**From:** "Johanne Kryger"  
**Sent:** Fri, 22 Sep 2023 16:21:46 +0200  
**To:** "Sigrid Rasmussen" <Sigrid.Rasmussen@asplanviak.no>  
**Cc:** "Petter Daae" <petter.daae@kramer.no>  
**Subject:** SV: Forslag til prinsipp strøkslek

**Fra:** Sigrid Rasmussen <[Sigrid.Rasmussen@asplanviak.no](mailto:Sigrid.Rasmussen@asplanviak.no)>  
**Sendt:** onsdag 20. september 2023 15:49  
**Til:** Johanne Kryger <[Johanne.Kryger@tromso.kommune.no](mailto:Johanne.Kryger@tromso.kommune.no)>  
**Kopi:** Petter Daae <[petter.daae@kramer.no](mailto:petter.daae@kramer.no)>  
**Emne:** Forslag til prinsipp strøkslek

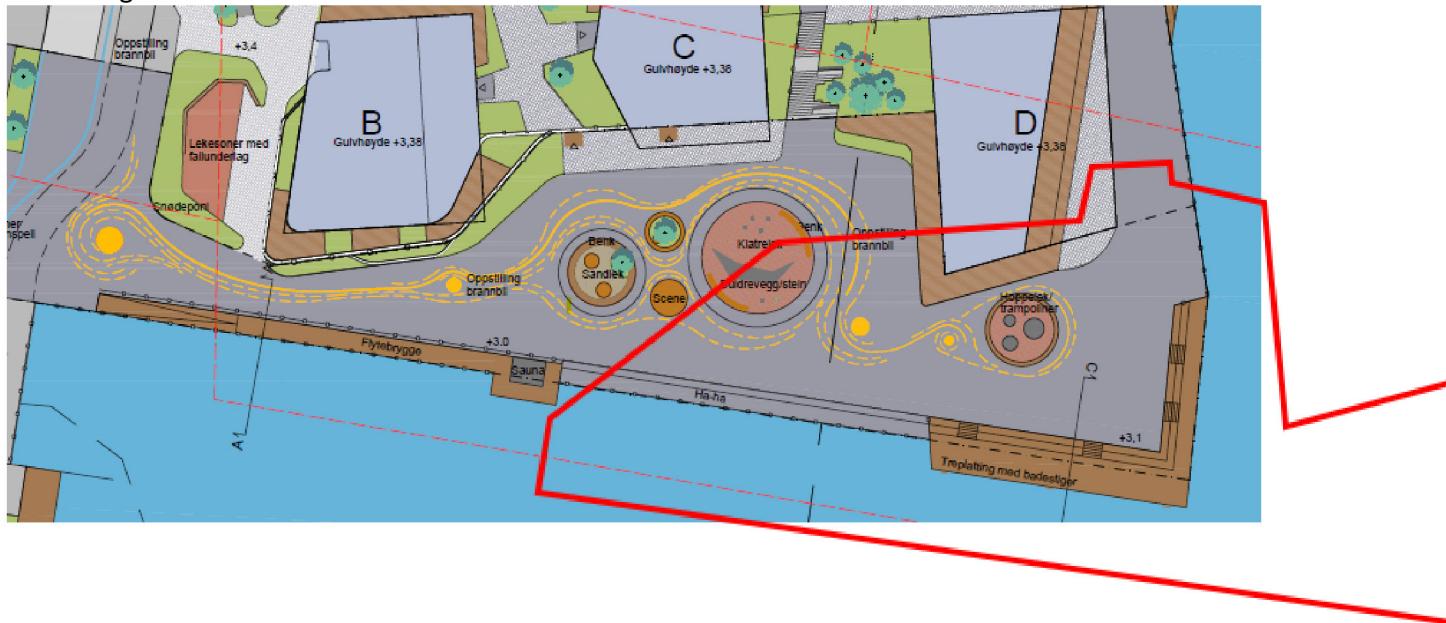
- Langs boligene skal det avsettes en bred buffer med felles uteoppholdsareal
- Arealer langs sjøen skal avsettes til kai, men der denne er i direkte sammenheng med områder med strøksleksfunksjoner og der f.eks. er opphold-/rekreasjonsmuligheter i forlengelse av kai kan kai medregnes i strøkslek
- Arealer som ikke har strøksleksfunksjoner, skal ikke inngå i arealer for strøkslek. F.eks. arealer mot vest som fungere som adkomst for brannbil og snødeponi

Nedenfor har jeg skissert de områdene jeg mener kan få strøksekvaliteter, men dette avhenger av innhold og kvalitet.

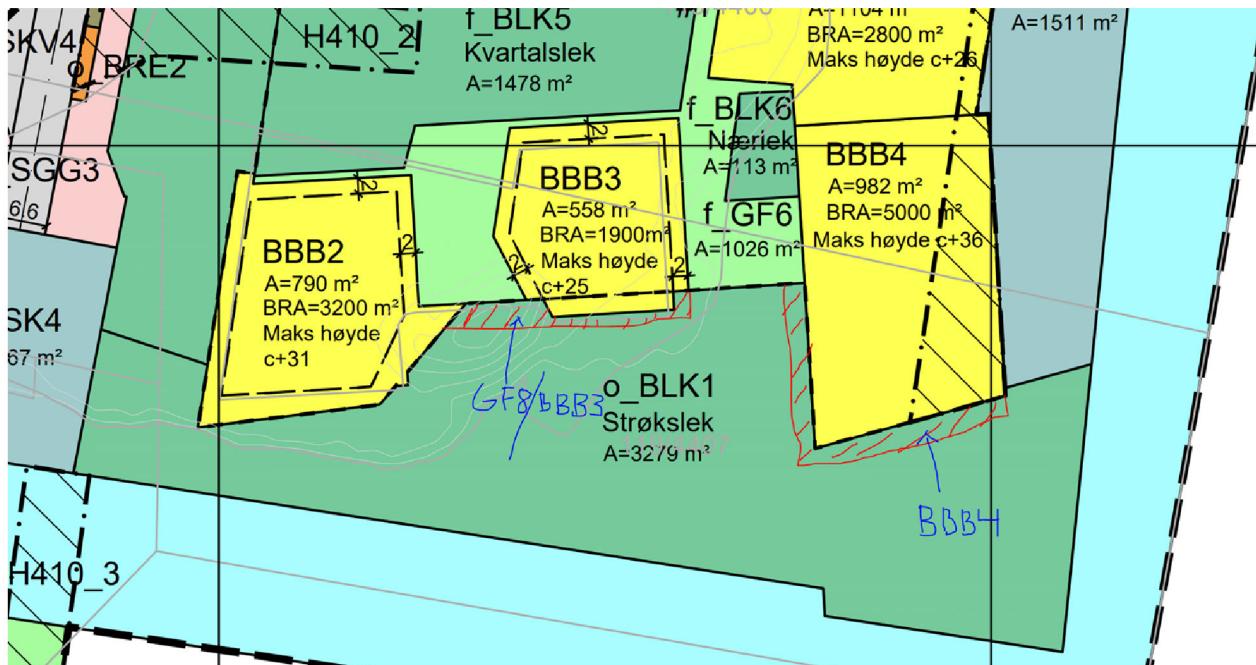
OK, da ser jeg for meg en mulig løsning hvor areal rundt BBB4 tas med, utenfor byggegrense, som uteareal tilhørende dette bygget. Også kan man ha en tilsvarende sone foran BBB3 som enten blir felles grøntområde GF8 for hele planområdet eller del av BBB3. Resten av strøkslek opprettholdes som før.

Kan du sjekke ut dette, se skisse under?

I tråd med merknaden fra fylkeskommunen om at areal avsatt til strøkslek må avspeile faktisk strøkslekskvaliteter, mener jeg det blir feil å diskutere hva som kan regnes som strøkslek ut ifra plankartet. Det må ses på ut ifra en vurdering av hvor det finnes strøkslekskvaliteter i revidert uteromsplan.

Som det ble sagt på møte mener vi ikke at det er mulig å oppfylle kravet fra oppstartsreferatet om tre daa strøkslek innenfor planområdet. Dersom man viser høy kvalitet innenfor areal avsatt til strøkslek godkjenner administrasjonen strøksleken selv om arealkravet ikke fult oppfylles.

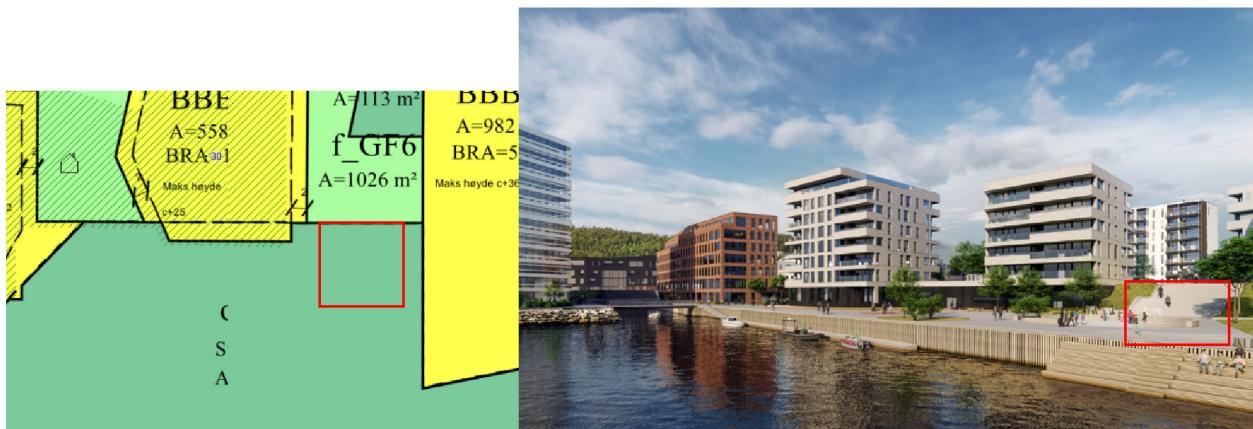
Det er vært en intern prosess der det er vurdert at områdene foran BBB3 ikke har strøkslekskvaliteter. Selv om det ikke er boliger i første etasje fungere området nærmest BBB3 som inngangssarealer til boligblokken. Selve solveggen vil være innenfor boligformål og under utkraging. Det fastholdes at det skal være en buffer med felles uteoppholdsarealene langs bologene.

Området ved trappen mellom bygg BBB3 og BBB4 (markert på kartet nedenfor) kan jeg ta en intern runde på, men det foran bygg BBB3 og mellom BBB2 og BBB3 har vært diskutert og det er avklart at dette ikke regnes som strøkslek. Ønsker dere at jeg går en runde på om det markerte området kan regnes som strøkslek?

Utsnitt strøkslek som viser oppholdsareal inntil solveggen i strøkslek

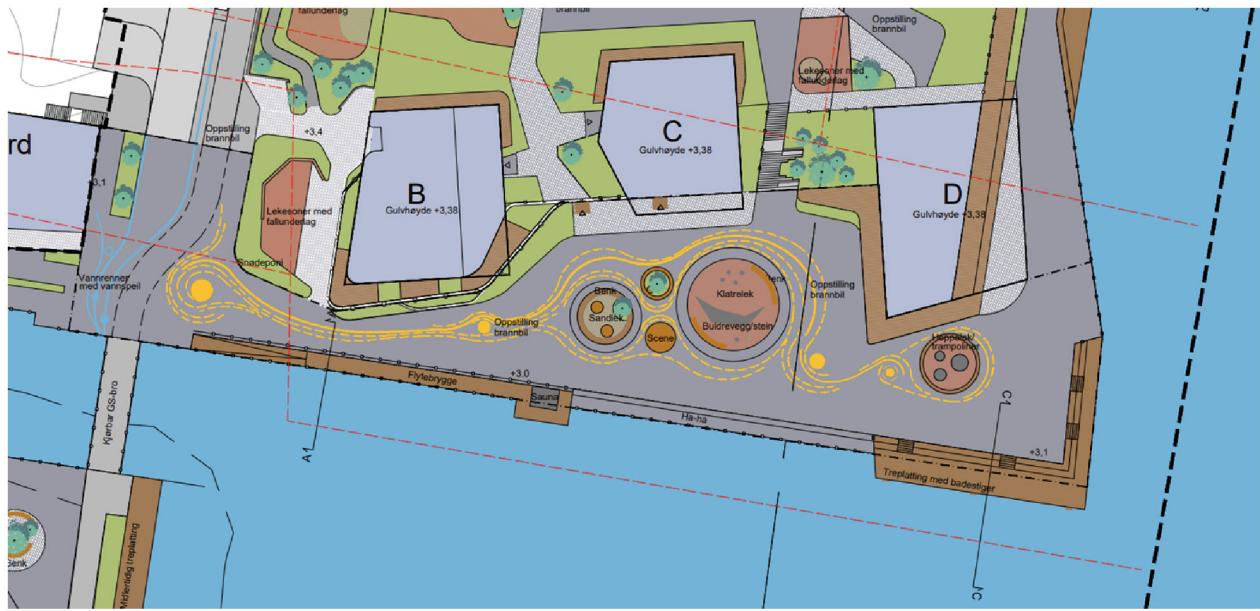
Vi har jo hele tiden tenkt at solveggen inntil p-kjeller med felles arealer vil være en viktig del av strøksleken, fordi dette blir det luneste stedet og vendt rett mot sør. Det er også behagelig å sitte inntil en trygg vegg.

Jeg forstår ikke helt hvilken rolle en slik privat sone skal ha inntil byggene der det ikke blir boliger. I uteomsplanen har vi jo vist at det skal opparbeides en rolig sone mot veggene, som del av strøkslek.

Forslag til utvidet boligformål med uteareal som tilhører dette bygget; resten av området opprettholdes som strøkslek

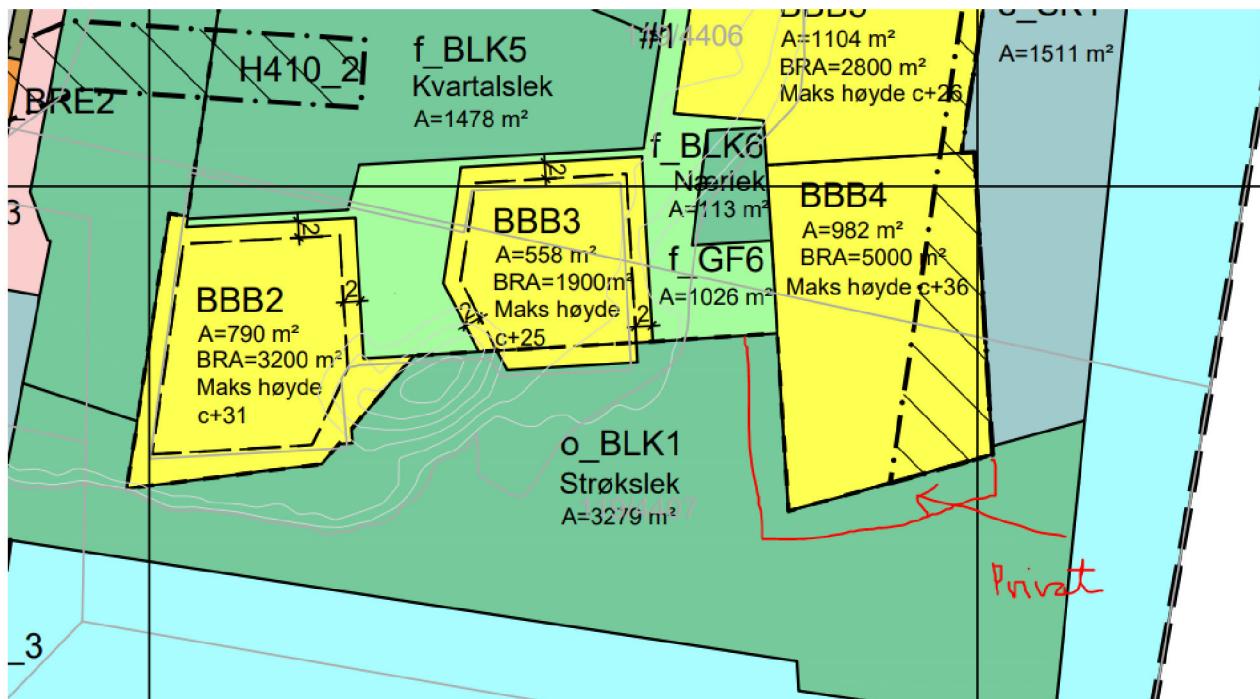
**Mitt forslag er at vi tar med en buffer rundt BBB4, på samme måte som BBB2, og at dette avsattes til boligformål med uteareal knyttet til dette bygget. Strøkslek opprettholdes ellers som før, og går helt inntil bygget foran BBB3, slik at man får tatt i bruk solveggen.**
